規制番号　名称	07-0301	万能倉中		運　用	2020年3月23日	製造番号	T41475
制御機機種	Ｒ２－２－０	ＬＴＣ－ＡＲ７１		開始日時	13時05分　～	製造年月	2019年2月
警交仕規第1012号	メーカー名	㈱京三製作所	作動時間	06:00～23:00以降閃光		施工会社	㈱京三製作所
署別　福山北	付加機能	系統機能、時刻修正機能

規制番号	07-0301
名 称	万能倉中

設定変更履歴

流動図

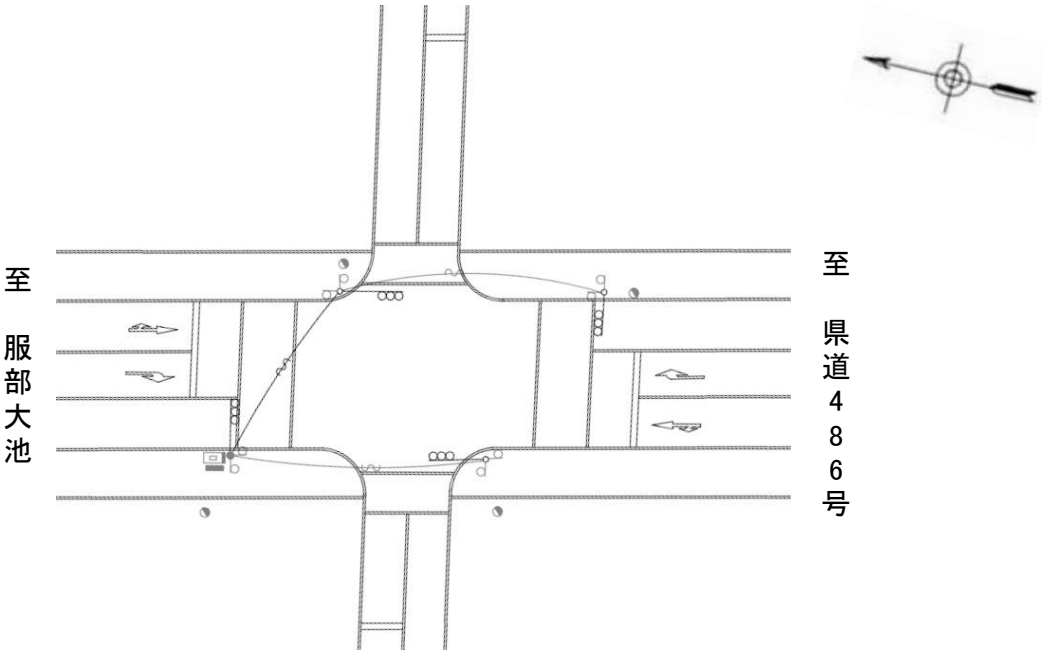
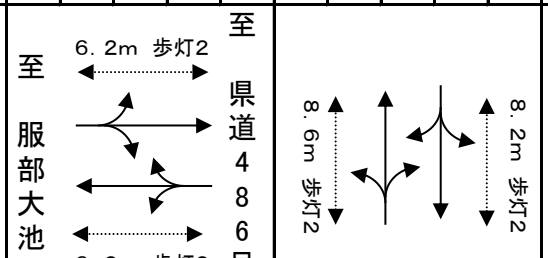
名称はこのように変更してください。

年月日	変更内容
2019年3月7日	制御機更新
2020年3月23日	夜間閃光作動時間及びパタン切替変更
